リサイクル燃料貯蔵株式会社

提出日 2022年3月25日

管理表No. 0209-47 改訂01

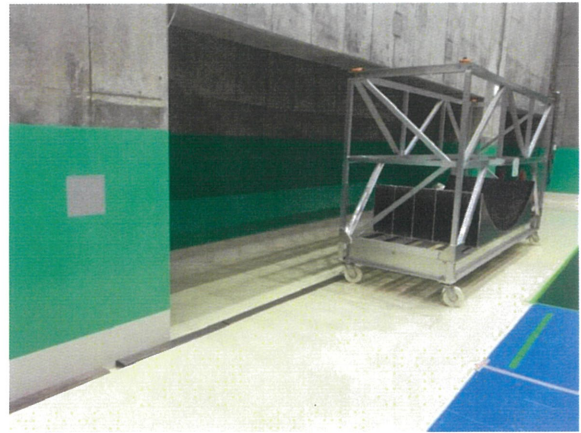
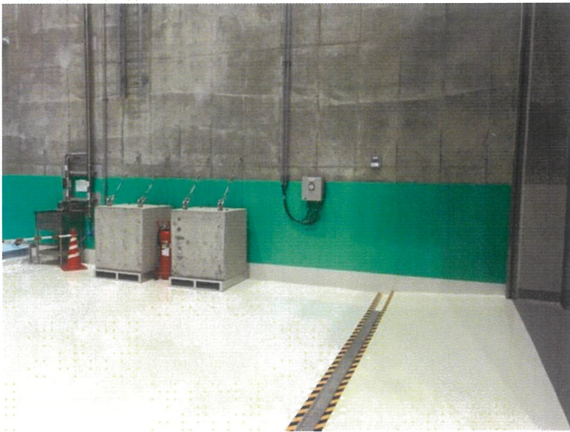
項目	コメント内容
汚染の拡大防止 (第20条)	<p>別添IP33(PDF40)において、受入れ区域の床、壁の一部(床面から1.6mの範囲)及び扉について、エポキシ樹脂系塗料または合成樹脂調合ペイントにて塗装するとしているが、この塗装する床等の位置について具体的位置を説明すること。なお、説明の際は、別添IP26(1.8.2 火災の発生防止関連)(PDF33)の説明におけるエポキシ樹脂系塗料の塗装する範囲との整合性を考慮すること。</p> <p><3/9 追加コメント></p> <ul style="list-style-type: none"> コメント回答の内容は承知したが、受入れ区域に面している遮蔽扉の塗装の扱いを説明するとともに、塗装しない場合はその理由を説明すること。

受入れ区域の床、壁の一部及び扉の塗装位置については、以下の図のとおりである。また、別添IP26(1.8.2 火災の発生防止関連)におけるの塗装範囲と同じである。また、参考として受入れ区域の塗装状況写真を添付する。

: 床・壁の一部 (エポキシ樹脂系塗料)
 : 扉 (合成樹脂調合ペイント塗料)

: 扉 (フッ素樹脂系塗料)
